Mission régionale d'autorité environnementale

**Avis sur le projet d'installation
d'une centrale photovoltaïque au sol
à Chambroncourt (52) porté par la société
à responsabilité limitée (SARL) CPV SUN 40**

n° réception portail : 002123/A P
n°MRAe 2025APGE48

Nom du pétitionnaire	CPV SUN 40
Commune	Chambroncourt
Département	Haute-Marne (52)
Objet de la demande	Demande de permis de construire une centrale photovoltaïque au sol
Date de saisine de l'Autorité environnementale	18/03/2025

Carte 32 : Localisation des espèces d'intérêt patrimonial en Champagne-Ardenne

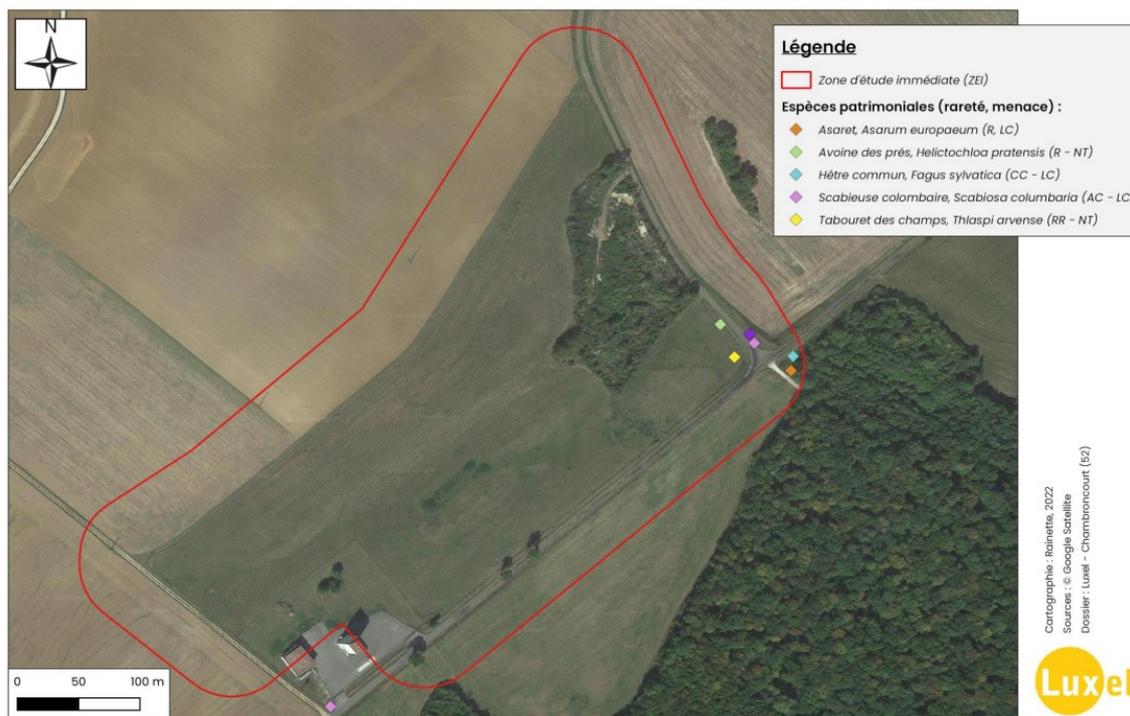
Le chapitre 3 du dossier « *variantes d'aménagement* » indique que le poste de livraison ainsi que l'aire de déchargement initialement situés au nord-est du site ont été déplacés vers le sud afin de préserver la zone de développement des 2 espèces floristiques patrimoniales. Le dossier ne cite pas les 2 espèces concernées par cette mesure d'évitement, mais il semble que ce soit justement l'Avoine des prés et le Tabouret des champs, comme le laisse penser la carte n°32 du dossier « Localisation des espèces d'intérêt patrimonial en Champagne-Ardenne » ci dessous :

L'Ae recommande de préciser explicitement les 2 espèces à l'origine du déplacement du poste de livraison et de l'aire de déchargement à l'origine de la mesure d'évitement ayant amené au scénario n° 4, retenu pour le projet.

Figure 4: Synthèse des mesures ERC liées à la biodiversité

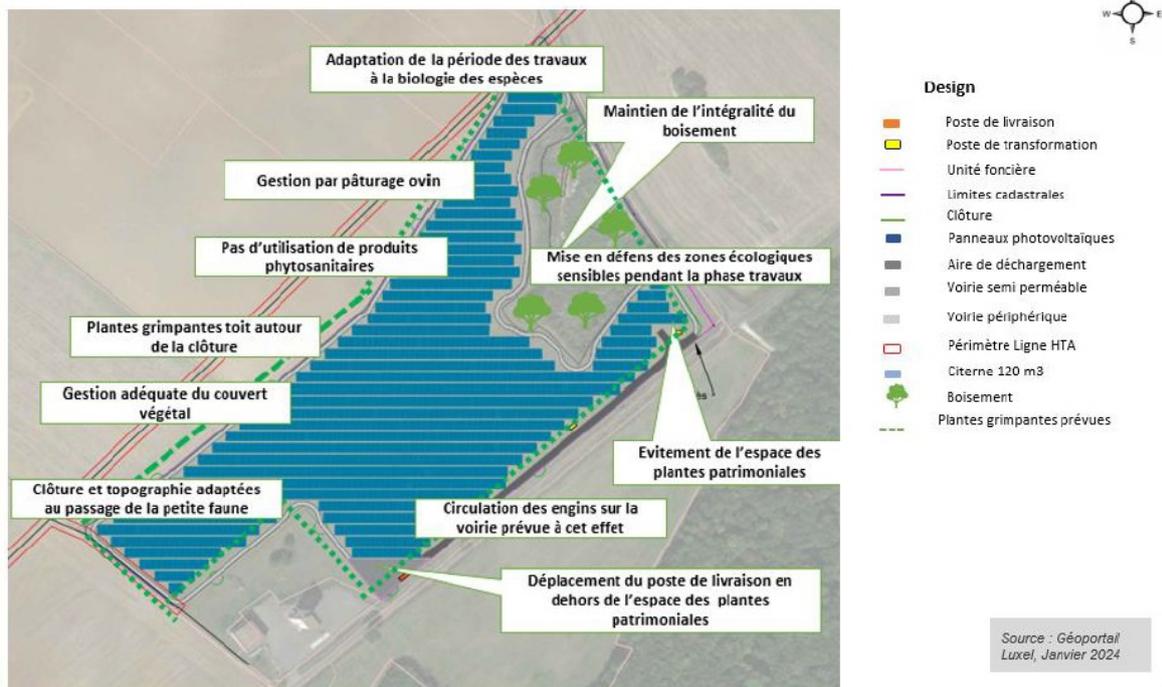
Le dossier précise qu'il n'y a pas d'espèce floristique protégée et que, concernant la faune, l'implantation des panneaux a été modifiée à plusieurs reprises afin de conserver une grande partie des habitats d'espèces protégées les plus sensibles, notamment 1,3 ha de fourrés arbustifs et de friches rudérales au nord-est du site. De plus, il existe selon le dossier de bons habitats de report plus vastes et qualitatifs autour de la zone d'implantation du projet.
